高所作業車の改善対策に関するお知らせ

2022年5月27日、高所作業車の一部の車両について、下記内容の改善対策を国土交通省へ届出いたしました。

改善箇所説明図

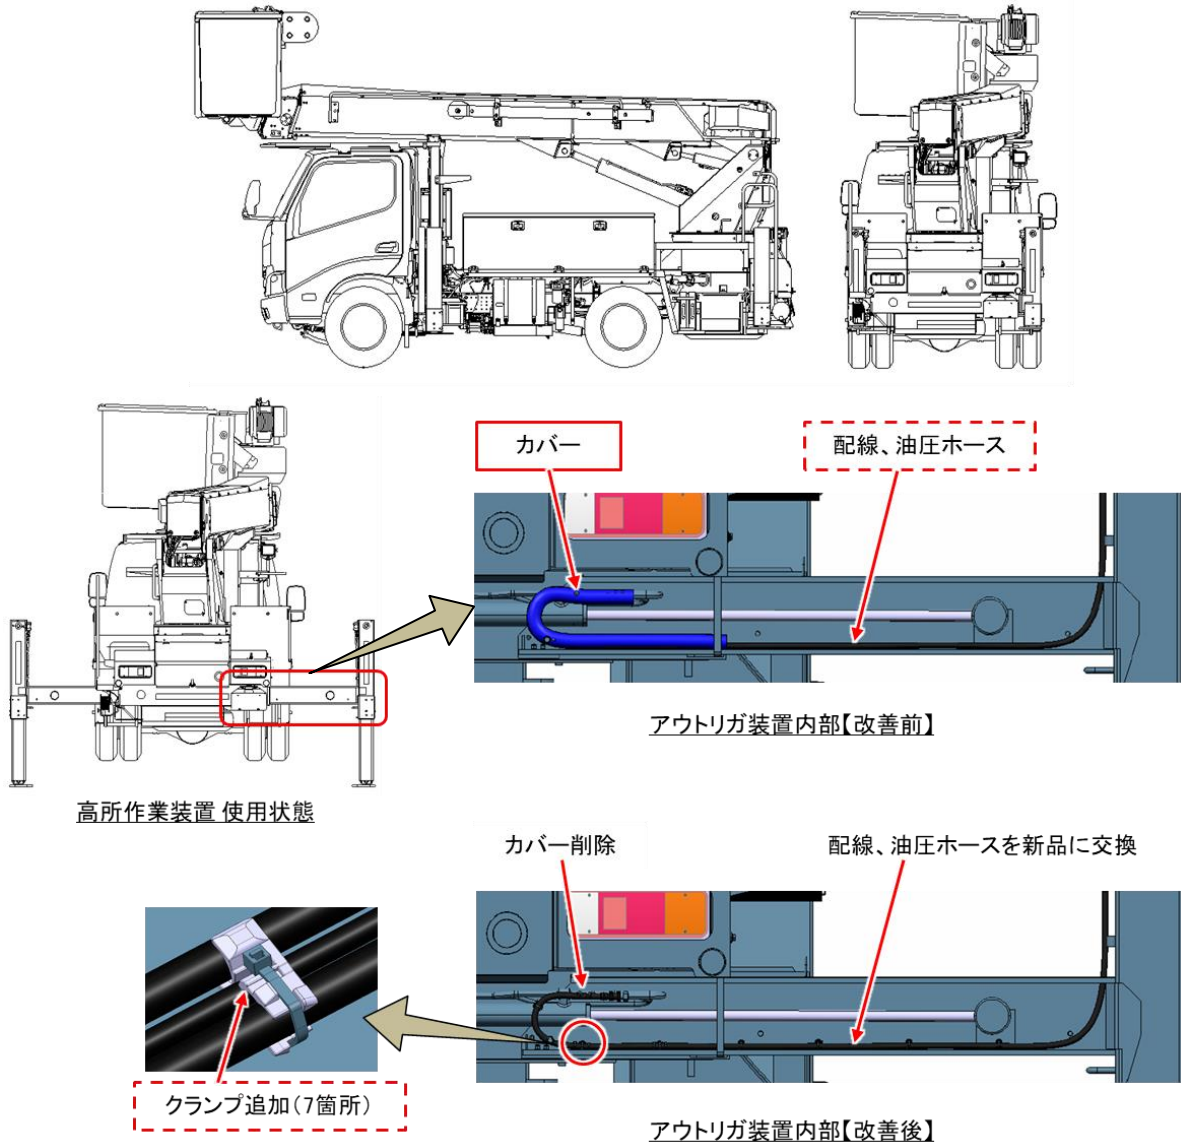
不具合の内容

高所作業車のアウトリガ装置において、配策構造が不適切なため、配線、油圧ホースのカバーが装置内部で引っ掛かることがある。そのため、カバー内を通る配線、油圧ホースが屈曲して損傷に至り、高所作業装置の作動不良や油漏れが発生するおそれがある。

改善措置の内容

全車両、カバーを削除してクランプを追加する。また、配線、油圧ホースを新品に交換する。
